PHILIPS

4822 725 10907

Addendum to Ba1536
Aanvulling op Ba1536
Complément à la Ba1536
Ergänzung zur Ba1536

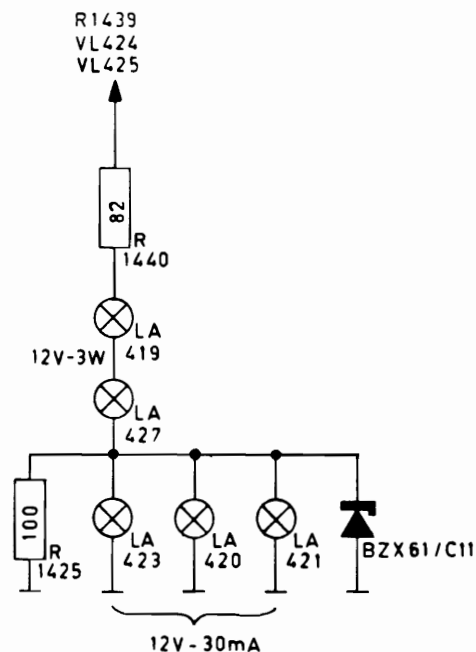
The useful life of the lamps has been extended in accordance with the method shown in the drawing.

Um die Lebensdauer der Lampen zu verlängern, wurde nach einer Lösung gesucht, die aus der Zeichnung ersichtlich ist.

R1440 ändern in 82Ω -5 W (4822 112 20078)

D1397, 1398 ändern in BZY88/C5V6 (4822 130 30193)

Fig. 2

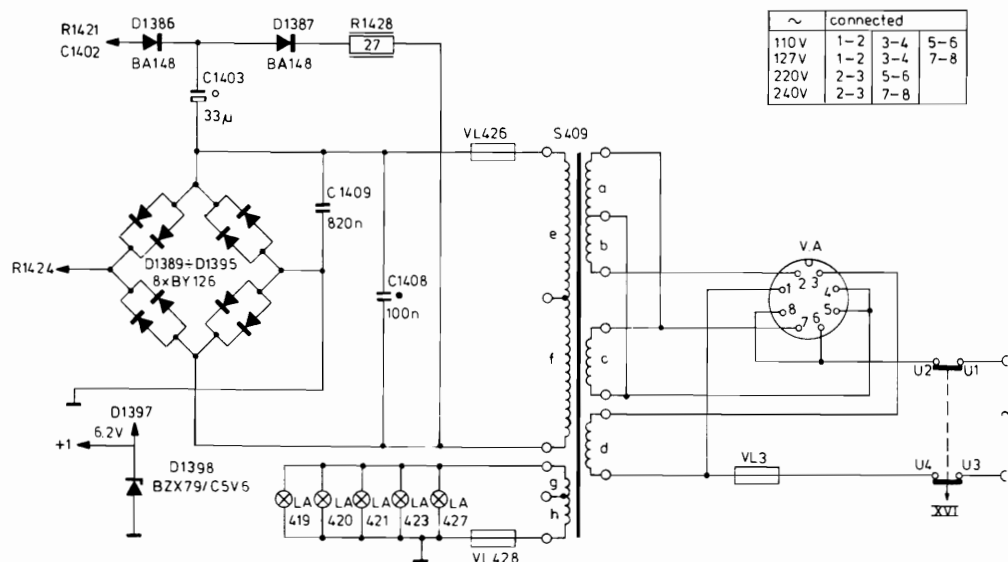
1. Dans la production, C1051 et C112i sont branchés en parallèle avec R1217 et R1337.
Motif: Diminution de l'instabilité sur le ferrocaptur.
2. Suppression: TS496, R899, R904, R908 et C678
Modification: C605 et C679 sont passés à 2,2 μ F - 63 V condens élect. TS495 a été remplacé par BF245b (4822 130 41024).
Le schéma de principe et le câblage sont modifiés comme indiqué en fig. 1 et 2.
Motif: Meilleur marché pour la production.

3. Modification: Le transformateur change de numéro de code 4822 145 40154
Les lampes changent de numéro de code:
L419,427 4822 134 40201
L420,423 4822 134 40385
L421,422 4822 134 40302
Les diodes D1397,1398 changent de numéro de code 4822 130 30759
Suppression: R1425, R1440 et D518
Adjonction: Porte-fusible 4822 256 30108
Fusible 2A 4822 253 30025
Motif: Le nouveau transformateur a été introduit afin de résoudre les problèmes de bourdonnement et d'éclairage. D518 est devenu inutile du fait de la modification au point 2. Voir fig. 3.

4. Modification: TS952, TS962, BC148b ont été remplacé par BC149b (4822 130 40313).
Les résistances suivantes sont remplacées par des résistances à fil métallique:
R1157, R1277 5322 116 54373
R1159, R1279 4822 116 51129
R1161, R1281 4822 116 51131
R1184, R1304 4822 116 51117
R1185, R1305 4822 116 51132
Motif: Diminution de souffle basse fréquence.
5. Pour des motifs de production R1238, 1358 de 6,2 k Ω ont été remplacées par des résistances de 8,2 k Ω .
6. R1249 est remplacée par une résistance de 8 W (4822 113 80119).
Motif: Il y a plus de dissipation avec une résistance de 5 W.
Pour les indices PL des modifications 1, 2 et 3, voir la table 1,
Veuillez corriger la partie alimentation du schéma de principe comme suit:
la connexion entre le cathode de D1398 et S409 est supprimée. Le point d'alimentation +1 est mis à la cathode de D1398 et à l'anode de D1397 au lieu de R1428 (fig. 3).

Please correct the supply unit in the circuit diagram, which was not correctly drawn in the Service Manual, as follows:

- Delete the connection between D1389 and S409
- Connect the supply point +1 to the cathode of D1398 and to the anode of D1397 instead of to R1428 (fig. 3).

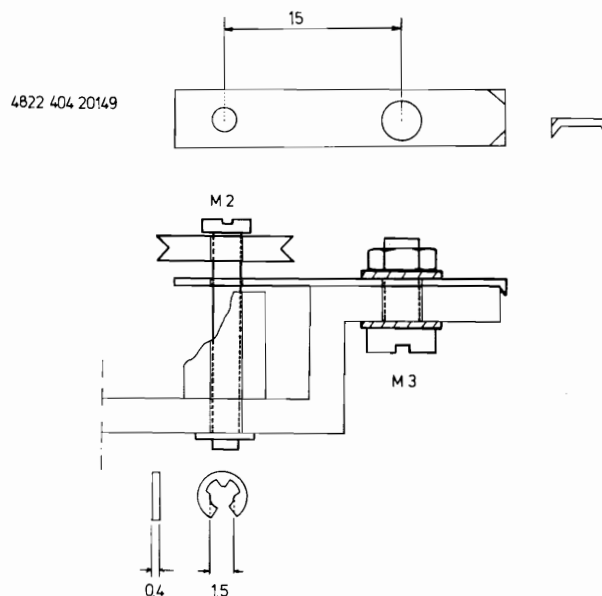
Il peut arriver que l'entraînement tombe en panne parce que la came sous le galet de glissement qui supporte la poulie, se brise.

On pourra remédier à ce défaut comme suit:

Fit the bracket as shown in the drawing. Replace the bearing pin by a bolt M2x25 and fix it at the front with a clamping ring.

Monter l'étrier comme indiqué sur le dessin. Remplacer la broche de palier par un boulon M2x25 et le fixer à l'avant par un anneau de serrage.

Fig. 1

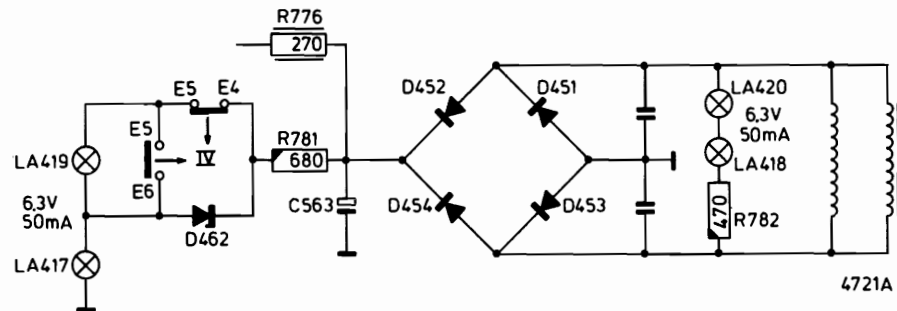
- a. To extend the lives of the lamps, the illumination circuit has been modified as shown in Fig. 1.
The two VU meters are now illuminated by means of AC voltage.
R781 - 270 Ω - $\frac{1}{2}$ W has been replaced by a resistor of 680 Ω , 1 W.
R782 - 470 Ω - 1 W has been added.
- b. For reasons of production the following diodes and transistors have been replaced:
D456, 457, 460, 461 (OF156) by BA220 - 5322 130 34221
D458, 459 (BA 216) by BAW62 - 5322 130 30613
TS421, 422, 425, 426 (BC159) by BC559 - 4822 130 40963
TS423, 424, 429, 430 (BC148b) by BC548b - 4822 130 40937
TS427, 428, 433, 434 (BC148) by BC548 - 4822 130 40938
TS431, 432 (BC158a) by BC558a - 5322 130 44197
TS435, 436 (BC147) by BC547 - 5322 130 44257

Fig. 2

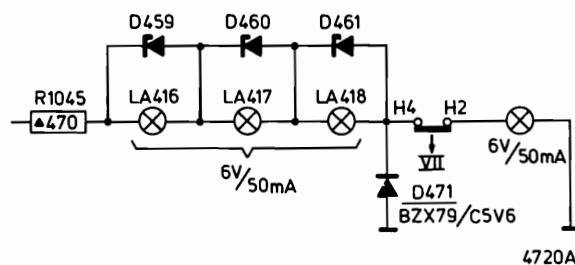
- c. For reasons of production the following diodes have been replaced:
D461, 466 (BA216) by BAW62 - 5322 130 30613
D463, 468 (OF156) by BA220 - 5322 130 34221
- d. R1045 has been replaced by a resistor of 470 Ω - 2 W
Added: Three diodes BZX79/C5V6 (D459, 460, 461) across the lamps LA416, 417, 418
(see Fig. 2)
Reason: Extending the lives of the lamps.
